改善箇所説明図

不具合の内容

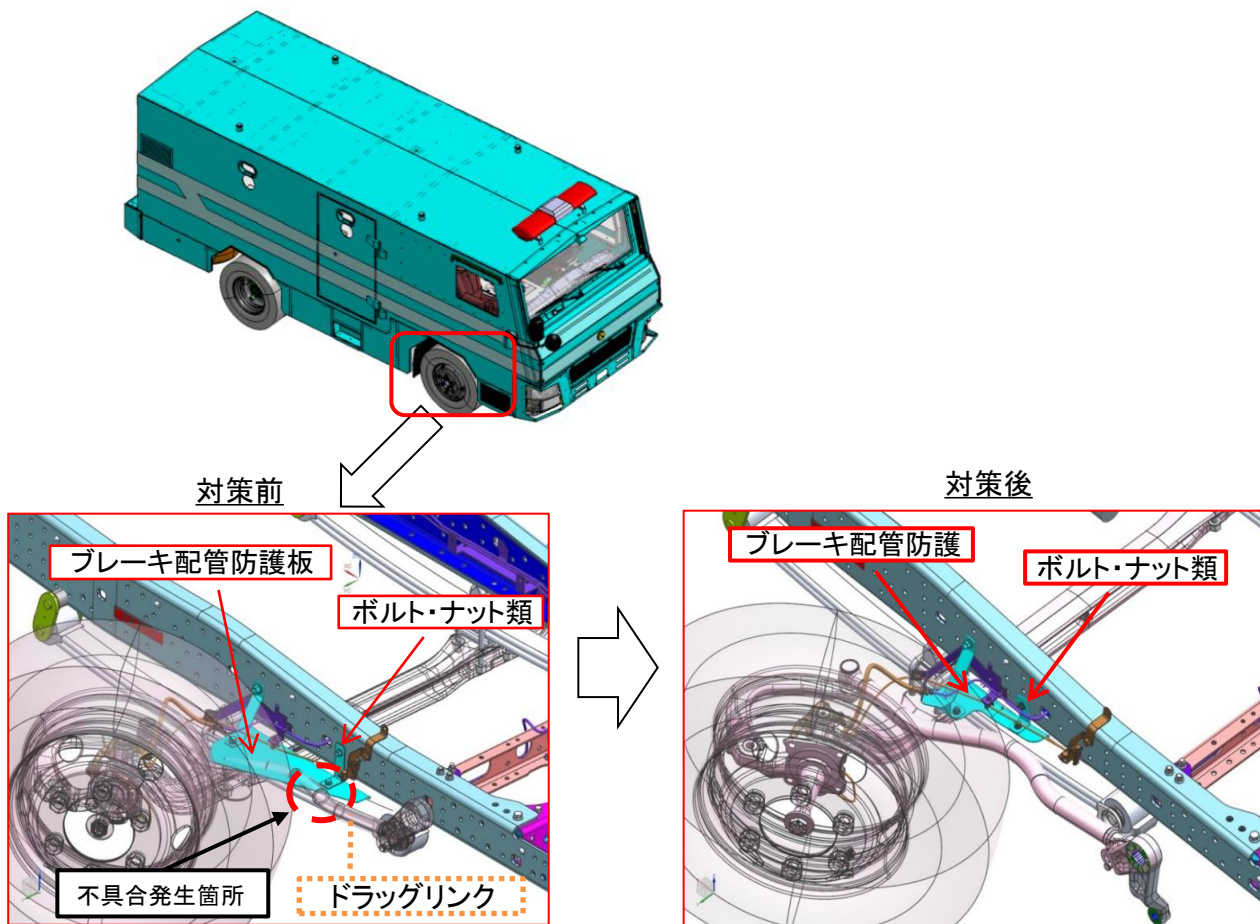
※図は車両右側の防護板を示すが、車両左側も同様の対策を講ずる。

は、交換部品を示す。

ブレーキ配管防護板の形状が不適切なため、ハンドルを最大に操舵した際、ドラッグリンクが防護板と接触するものがある。そのため、保安基準第11条第1項の基準に適合しないおそれがある。

全車両、ブレーキ配管防護板を対策品に交換する。

ブレーキ配管防護板の形状で識別する。
